Avis sur la création d'une centrale photovoltaïque au sol - Commune de Haget (Gers)

N°Saisine : 2025-14 799

N°MRAe : 2025APO88

Avis émis le 30 juin 2025

Figure 3 : Plan de masse projeté – extrait de la demande de modification du PC

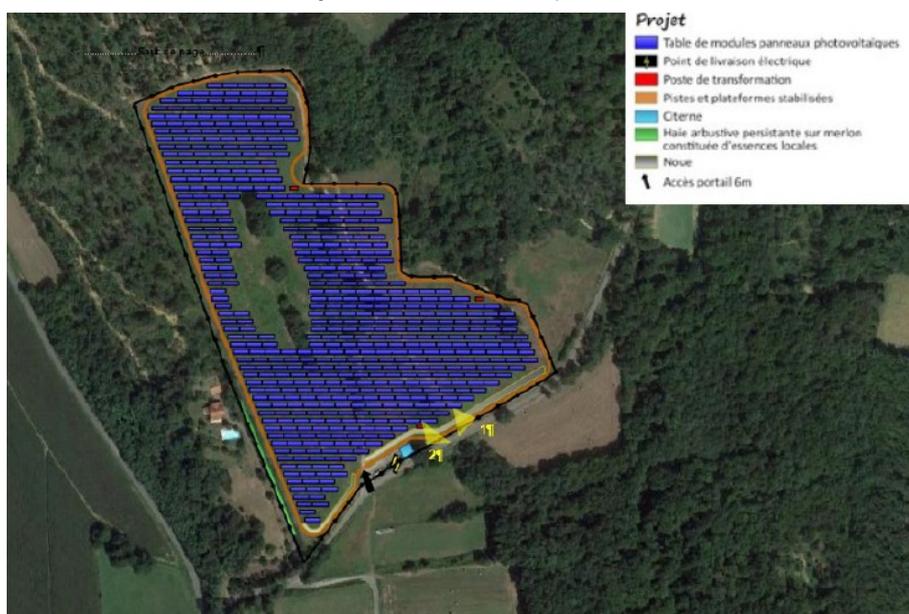
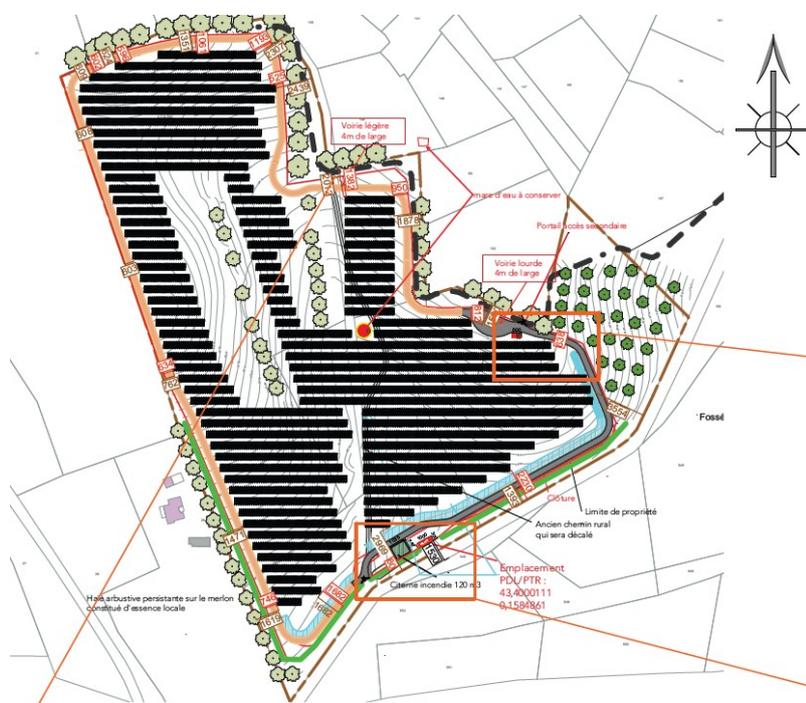
Le projet comporte une modification du type de tables photovoltaïques et de leur emplacement, conduisant à une réduction de la surface projetée au sol des panneaux qui passe de 28 311 m² à 26 603 m². Le projet présenté prévoit le remplacement d'un poste de livraison par un poste de livraison et de transformation d'électricité, ainsi que la modification de la voirie interne en périphérie des tables, la suppression de trois places de parking, la modification de la position de la clôture périmétrique et la réduction de la zone à débroussailler.

Les deux plans de masse ci-dessous (*Figure 2 et 3*) permettent de mieux appréhender les évolutions intervenues entre le projet initial et celui faisant l'objet d'un nouveau dépôt administratif :

De plus, la MRAe considère que l'étude d'impact comporte des manquements notables ne permettant pas une bonne compréhension et localisation des évolutions d'implantation qui sont intervenues par rapport au parc initial, ni d'analyser le niveau des impacts bruts arrêté. En effet, aucune carte représentant l'implantation finale des différents équipements n'est jointe au dossier. Le chapitre dédié à la justification des choix techniques du projet n'a pas été mis à jour⁷ et le choix de la variante finale d'implantation n'est pas présenté.

La MRAe recommande de compléter l'étude d'impact afin d'intégrer les évolutions du projet présentées dans le permis de construire modificatif. Elle recommande de décrire et présenter le plan masse de la variante finale d'implantation, décrivant les évolutions des différents équipements solaires et les raisons environnementales qui ont conduit à ces choix.
